協力工場 不良品連絡書

仕様番号	331-0461-6 02
品名	U.FL-CONTACT(02)
金型番号	P4485
ロットNo	2.9327,9653-9655,9657-9722
連絡受理日	2015/07/13 10:32:33
対象数量	728,000

件名: 331-0461-6 02 変形の件

工程フロー図

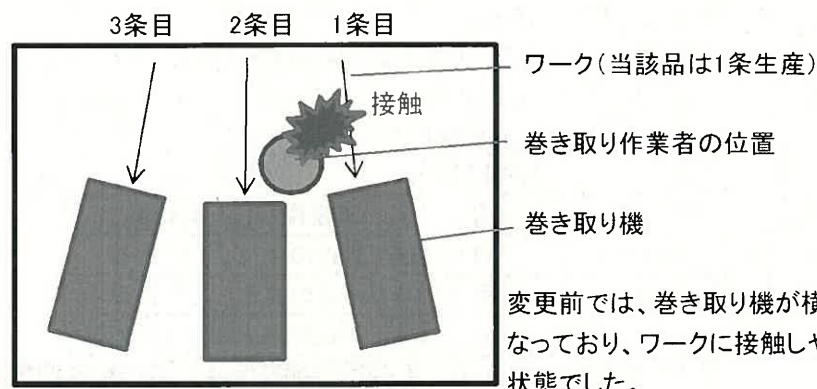
1 生産履歴より、異常履歴および変化点はありませんでした。

2 画像検査装置の異常発報履歴および、異常発報したNG画像の確認より、変形を検出の検出能力があることが判りました。また、異常発報した箇所の変形は全て継ぎ付近の発生であり、製品を巻き取る際に除去しておりました。

弊社の画像検査装置に変形の検出能力があることから、本変形は弊社画像検査装置以降の発生であると考えられます。

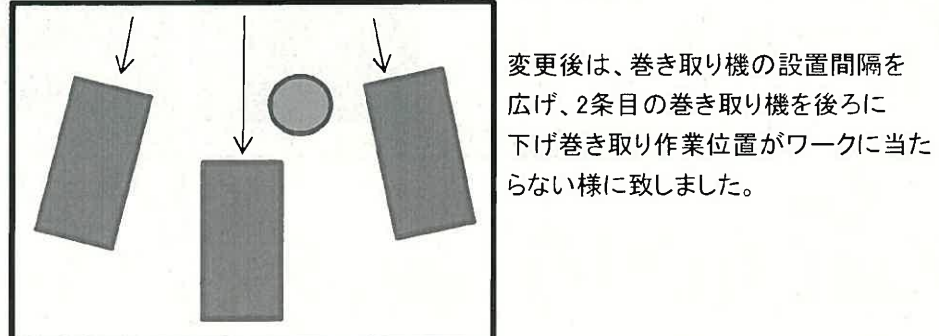
1 ①他条巻き取り作業時に作業者が接触

巻き取り工程のレイアウトを下記略図の様に変更致しました。(2015年7月11日実施済み)

変更前

変更後

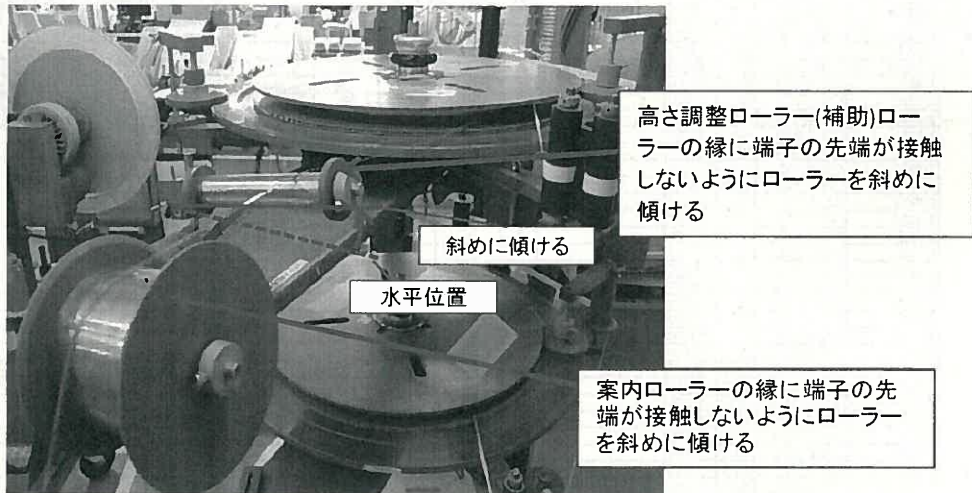
2 ②巻き取りリール前の高さ調整ローラー(補助ローラー)の縁に接触

③案内ローラーの縁に接触

巻き取り工程について以下の注意点を設けたワンポイント標準書を作成し、周知致します。
(2015年7月15日までに実施)
